הנדון: הבניין ברח'

ליקויי בנייה

חוות דעת מקצועית

צוור 8 - פרט "אף מים"

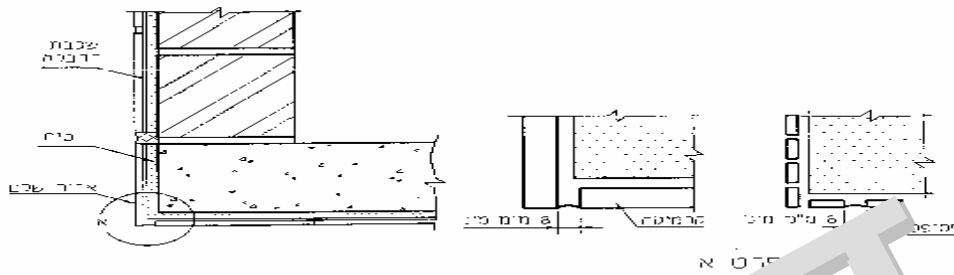
10.2. אפי מים חסרים בתחתית אדני השיש.

יש לחרוץ את אפי המים החסרים.

זאת בניגוד למפרט הכללי - סעיף 10063 - לפיו נדרש כי "אדני חלונות, כרכובים, מעקות וכו' יועבדו עם שיני מדלף (אף מים)".
 ובניגוד למפרט הכללי - סעיף 10073 - לפיו נדרש כי "שפת האדן המובלטת מהקיר משלושת העברים תעובד עם שן מדלף".

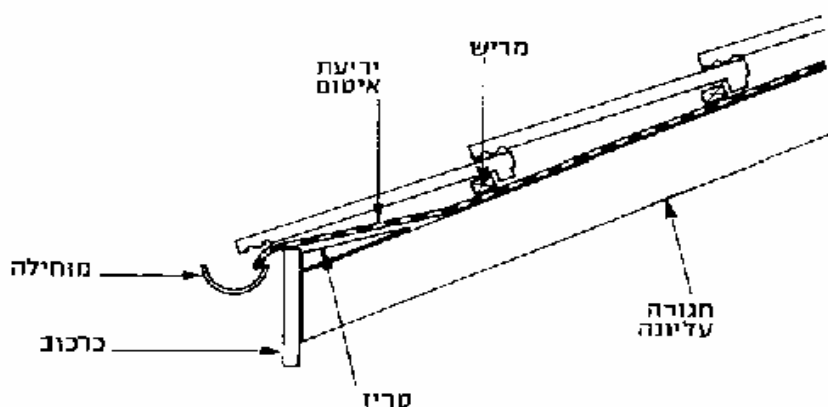
11.4. מרישים (פטות) דקים מדי, חשש לשקיעה ולשברים, נדרשת מידה מינימלית

של 2.5/4 ס"מ (בחתך רוחב), אם לא צוין אחרת בתוכנית.

וזאת בניגוד למפרט הכללי הבין משרדי לבניה (הספר הכחול), סעיף: 20024.
ובניגוד למפרטי מכון התקנים (מפמ"כ), סעיף: 270.

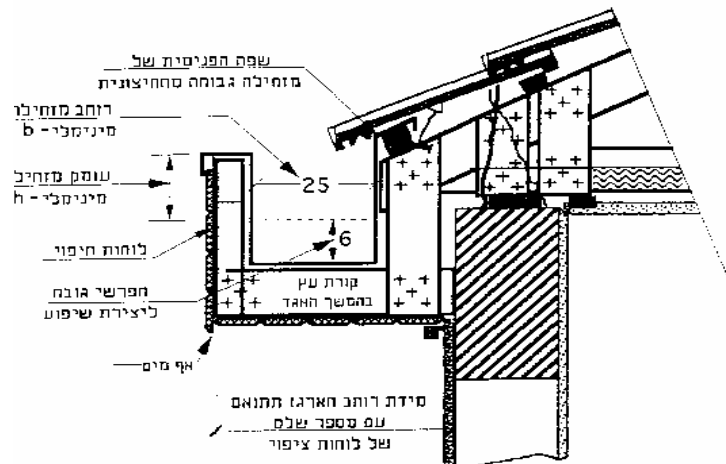
11.5. רעפים בגג משופעים בחומרי בניין.

נדרש לנקות.

ציור 1 - מבנה טיפוסי של מיסעה מאבני ריצוף

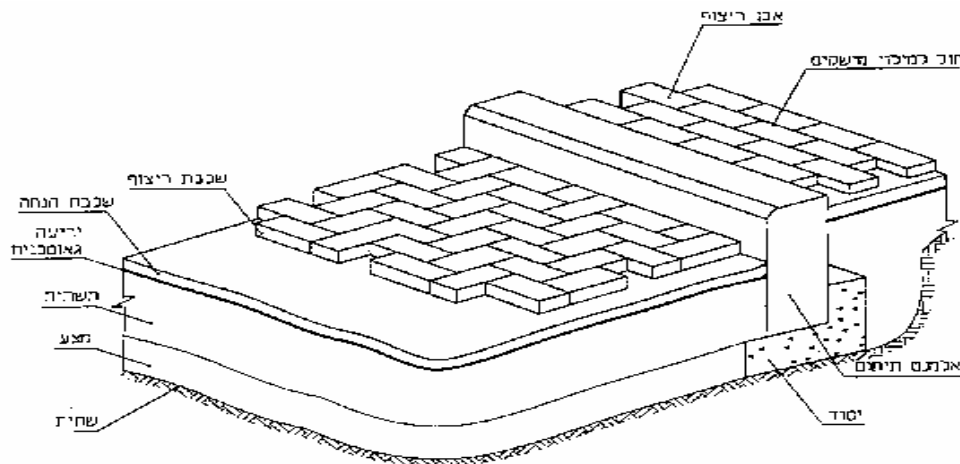
12.16. המשטחים המרוצפים באריחים משתלבים בוצעו באופן לא מקצועי,

משופעים בחומרי בניין ובהפרשי מפלס ניכרים בין האריחים.

הליקויים מעידים על ביצוע לא מקצועי ועל שקיעת אריחים עקב הידוק

יש לפרק את הריצוף הלקוי, לבצע הידוק התשתית לאחר הנחת אריחים. יש לבצע הידוק ויברציוני ב-3 מעברים לפחות כנדרש במפרט הכללי - סעיף 100252 עד לקבלת משטח מישורי

יש להקפיד על שיפועים טאותים ואחידים בשיעור כ- 1/2% לפחות לכיוונים הנדרשים.

זאת בניגוד למפרט הכללי - סעיף 10096 - המתיר לריצוף זה הפרש מפלסי מרבי של 3 מ"מ וסטיית מישוריות מרבית של 5 מ"מ לאורך 3 מ'.
